**AVIS RELATIF À LA PROTECTION
CONTRE LES EVENTUELS EFFETS NOCIFS ET NUISANCES
PROVOQUÉS PAR LES RAYONNEMENTS NON IONISANTS
GÉNÉRÉS PAR DES ANTENNES ÉMETTRICES STATIONNAIRES**

Commune : HABAY - Exploitant : PROXIMUS

Référence exploitant : 63ALR_01

Rapport n° 360 / 2025

Figure 1 : Vue en plan des lieux de séjour et des points de contrôle

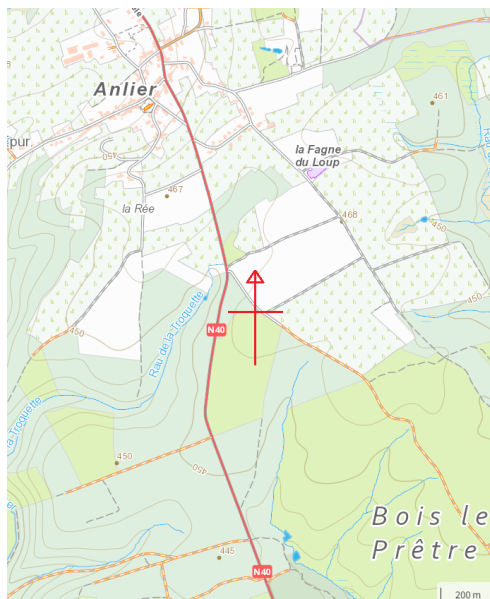
- le numéro du point de contrôle repris sur un des plans de la figure 1;
- le numéro du LS dans lequel se trouve le point de contrôle de la 1^{ère} colonne ;
- l'atténuation d'obstacle prise en compte pour le calcul de l'indice d'exposition dans le LS ;
- le résultat du calcul de l'indice d'exposition.

N° point de contrôle	LS	Atténuation (dB)	Indice d'exposition relatif à la limite par installation IE_i
Aucun lieu de séjour ne se trouve dans la zone où la limite d'immission pourrait être atteinte

En ce qui concerne les antennes de l'installation mentionnées dans le tableau 1, la distance maximale à laquelle la limite pourrait être atteinte, à l'extérieur, est égale à 94,1 m. S'il n'y a pas de LS à une distance inférieure, les antennes respectent forcément la limite d'immission.

Dans le cas des LS situés à l'intérieur des bâtiments, une atténuation d'obstacle est prise en compte et il en résulte que la distance maximale à laquelle la limite pourrait être atteinte se réduit à 66,6 m.

Figure 2 : Vue en plan des installations d'antennes dans un rayon de 300 mètres autour de l'installation faisant l'objet de la demande d'avis

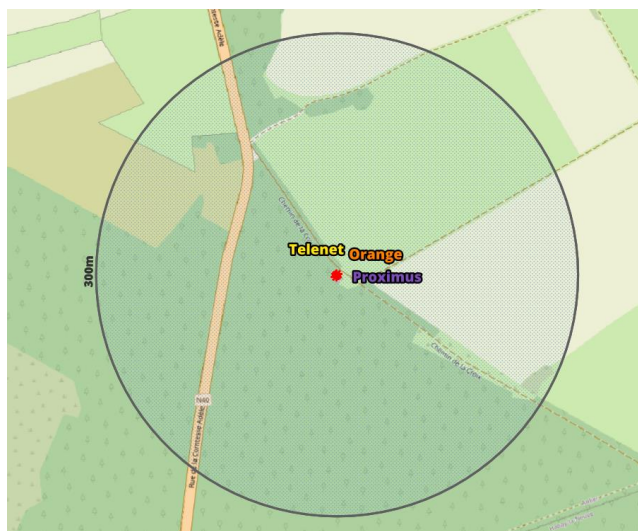
- il y a au plus 4 installations d'antennes émettrices stationnaires présentes dans la zone d'évaluation de 300 mètres de rayon représentée dans la figure 2, y inclus l'installation référencée dans le paragraphe 2 : la limite cumulative définie à l'article 4, §2 du décret est nécessairement respectée dans les lieux de séjour à l'intérieur de la zone d'évaluation de 300 mètres de rayon ;

Compte tenu des considérations ci-dessus, il apparaît que l'intensité du rayonnement électromagnétique généré, dans les lieux de séjour situés dans un rayon de 300 mètres autour de l'installation référencée dans le paragraphe 2, par l'ensemble des antennes émettrices stationnaires de l'ensemble des exploitants du même site d'antennes émettrices stationnaires respecte la limite fixée à l'article 4, § 2 du décret.
